Progetto per la realizzazione di impianto eolico denominato "Poggio alle Pancole" Comune di Lajatico (PI).
Codice della procedura 7874 data di avvio 4-1-2022.

Progetto per la realizzazione di un impianto eolico, denominato "Poggio alle Pancole", costituito da n. 7 aerogeneratori, per una potenza complessiva pari a 42 MW, e delle rispettive opere di connessione alla RTN, da realizzarsi nel Comune di Lajatico (PI). Cod procedura 7874

OSSERVAZIONI – ALLEGATO 3

DOC 1

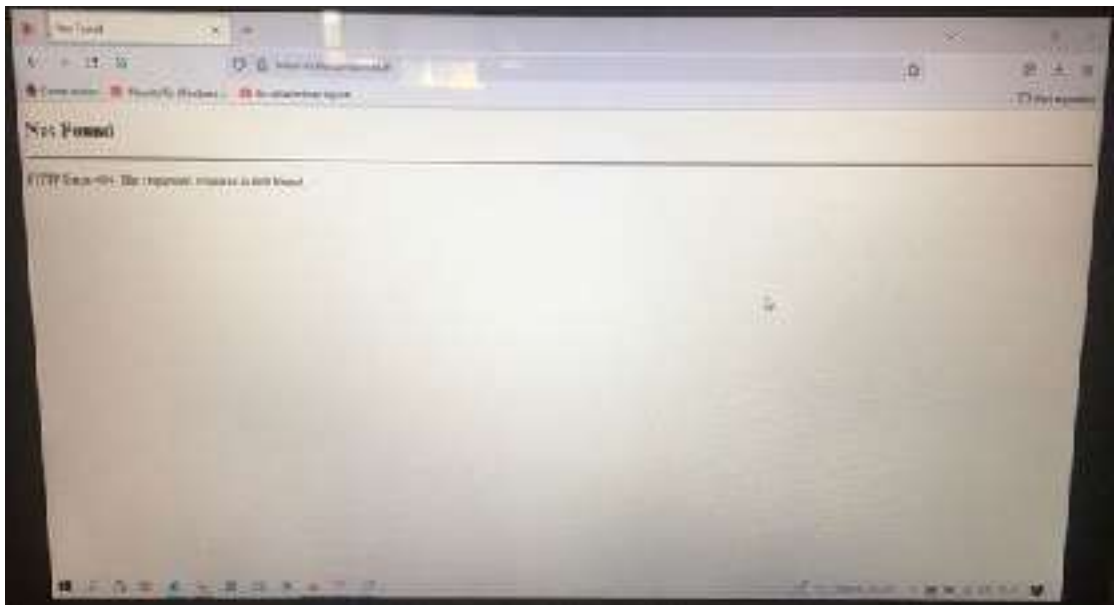
Preliminarmente, preme evidenziare che si riscontrano anomalie e scarsa trasparenza per l'accesso al sito web del MITE ove effettuare la pubblica consultazione della documentazione progettuale, a cominciare dall'AVVISO PUBBLICO che indica un link non funzionante (www.va.minambiente.it) (vedi **DOC. 1**).

Estratto tavola 20V036_L_Visibilita_Lajatico_beni_A1_DEF.pdf

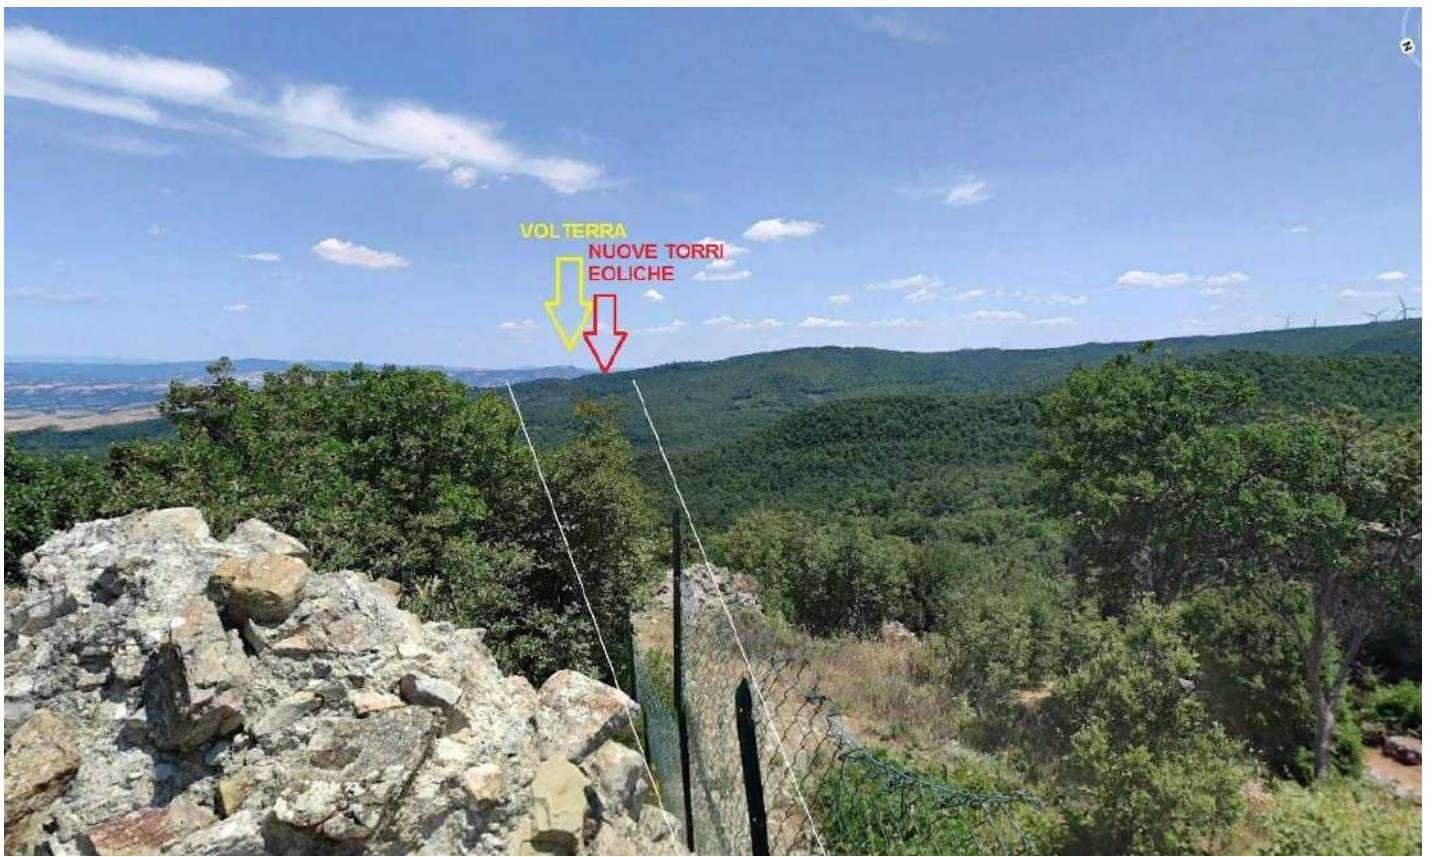
Il progetto del nuovo parco eolico invece è posto proprio lungo la direttrice Rocca di Pietracassia – Volterra, e le prime torri eoliche sono site ad una distanza molto ridotta dalla Rocca (meno di 2 chilometri). La realizzazione del Parco potrebbe perciò distruggere per sempre la più importante direttrice visiva storica che ancora possiamo apprezzare, con grave, insipiente e irreparabile danno al paesaggio, alla storia e alla cultura del territorio.

Vista dalla Rocca di Pietracassia verso Volterra – il nuovo parco eolico andrebbe ad impattare proprio sulla direttrice, e posto a meno di 2 chilometri, impedirebbe la vista di Volterra dalla Rocca; il parco eolico esistente, visibile sulla destra, è posto tra 4 e 6 chilometri, ed è parzialmente nascosto da un colle più alto.

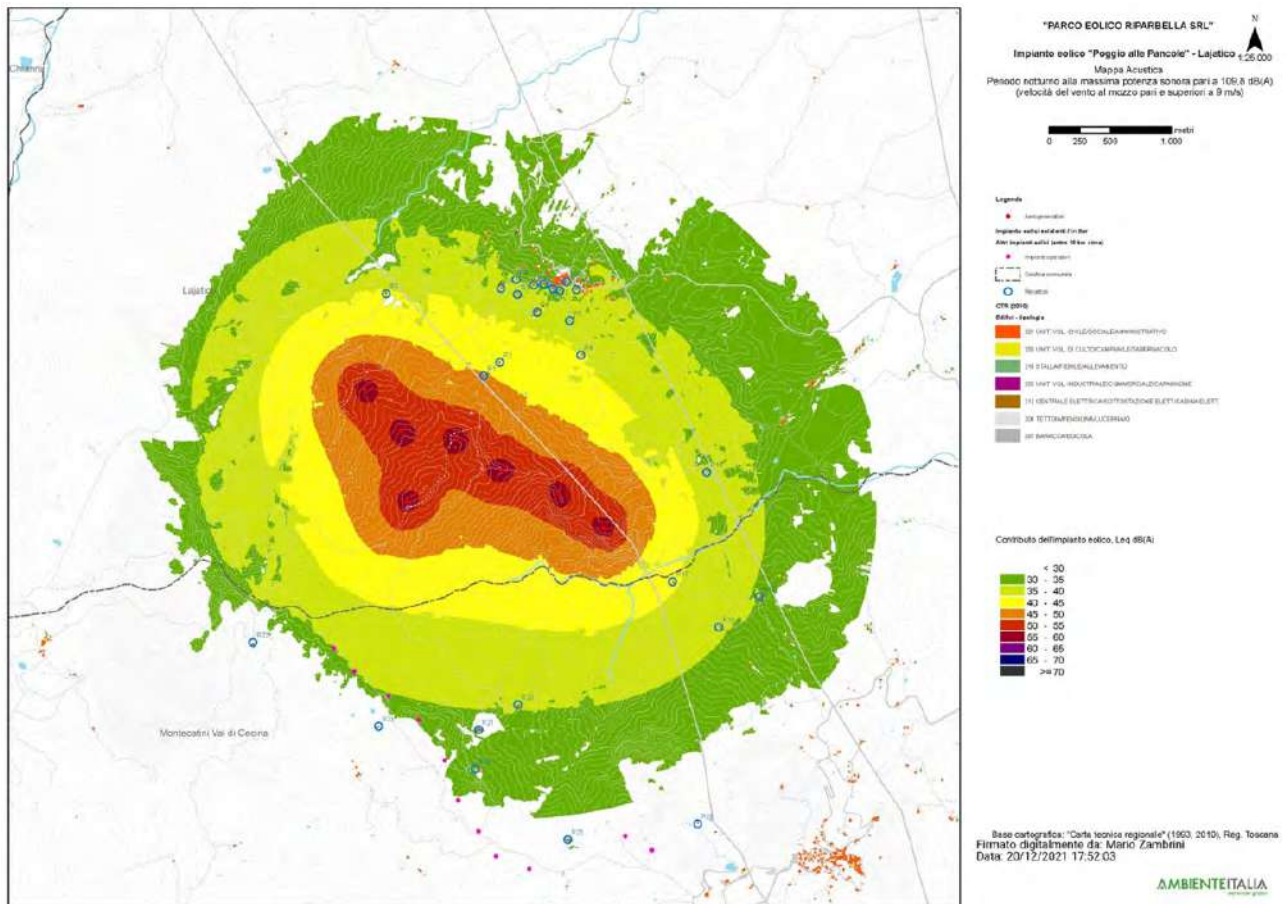
3. Nella valutazione del criterio differenziale a finestre chiuse si fa riferimento a un modello di facciata del fabbricato assolutamente non verosimile: il potere fonoisolante di un vetro 3 mm viene dichiarato 30 dB. Il potere fonoisolante di un vetro 3 mm, basta fare una veloce ricerca in letteratura, non supera i 25 dB e se ragioniamo di infisso nel suo complesso non siamo sopra i 20 dB. L'assunto della stanza 4 metri per 4 metri e volume 43 mc non è assolutamente cautelativo perché le camerette abitabili hanno superfici di calpestio inferiori ai 10 mq e volumi inferiori ai 30 mc. In ogni caso è pieno di stanze con superficie di calpestio inferiore ai 16 mq, basta una qualsiasi camera matrimoniale. La stima dell'indice dell'isolamento di facciata è quindi del tutto sovrastimata, quindi errata e porta a dichiarare che il livello di rumore ambientale a finestre chiuse è inferiore al limite di applicabilità sia di giorno che di notte. Ciò non è corretto e, in situazioni di bassa rumorosità residua come stimata/misurata dai tecnici, quando il differenziale si applica, SI SUPERA. Risulta evidente che senza l'assunto della valutazione errato dell'isolamento di facciata il criterio differenziale a finestre chiuse risulta superato.

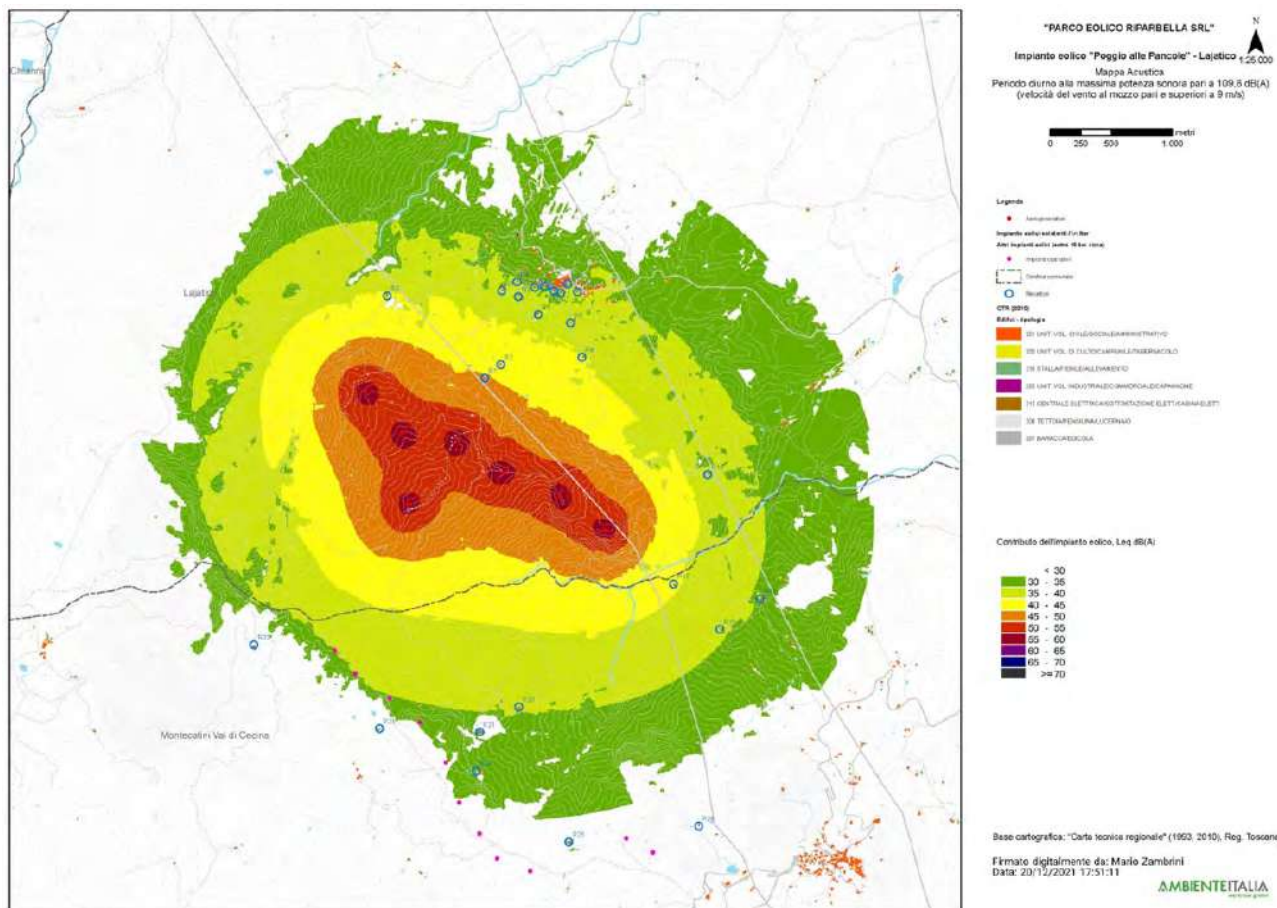
4. L'osservazione ancora più cogente riguarda l'assunto dell'abbattimento di una parete a finestre aperte pari a 10 dB. 10 dB di abbattimento, prova qualsiasi misura che si possa fare in qualsiasi situazione, può andare bene in caso di parete molto grande, di importante R_w e con finestra piccola, inferiore al 5% della superficie finestrata. Già una stanza normalissima di una cameretta con finestra 1,2x1,4, mediante misura a 1 m dalla facciata in esterno e una all'interno con fonometro a 1 m dalla finestra aperta e oltre 1 m dalle altre superfici riflettenti microfoni a 1,5 m di altezza non presenta abbattimento del rumore superiore a 6 dB, a meno di non avere all'interno un ambiente sovraccarico di arredi solo fonoassorbenti in una condizione assolutamente non realistica. Se poi ci spostiamo a una camera con una banale porta finestra da 1,2mx2,4m si perde un ulteriore dB di abbattimento e in situazioni, che esistono tranquillamente, di infissi ampi (tipo 1,8x2,4 o 2x2,4 o anche oltre) si arriva a situazioni in cui l'unico abbattimento che offre la parete è la riduzione di 3 dB dati dai coefficienti di riflessione di facciata. Coefficiente di riflessione di facciata che, oltretutto, qui non risulta valutato.

Se ne deduce che ipotizzando un abbattimento delle pareti inferiore a quello della valutazione e conforme alle stime riportate il criterio differenziale a finestre aperte si applica e SI SUPERA, sempre con riferimento ai bassi livelli di rumorosità registrati e che sono caratteristici della zona.

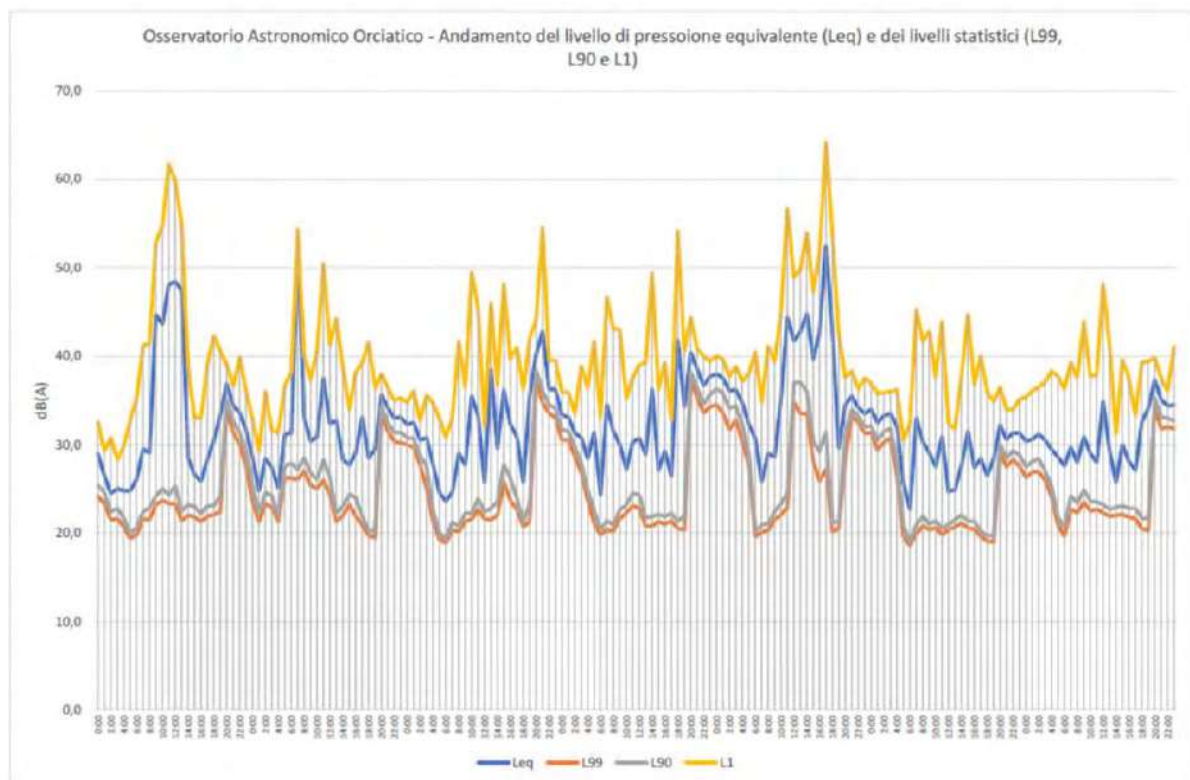
pagina 28 che in corrispondenza di livelli di pressione equivalente Leq intorno ai 45 dB(A), i livelli

di pressione istantanea L1 si aggirano intorno ai 63 e 65 dB(A) o comunque superiori a 50 dB(A) e questo per periodi di 4 e 9 ore, quindi per buona parte della giornata.
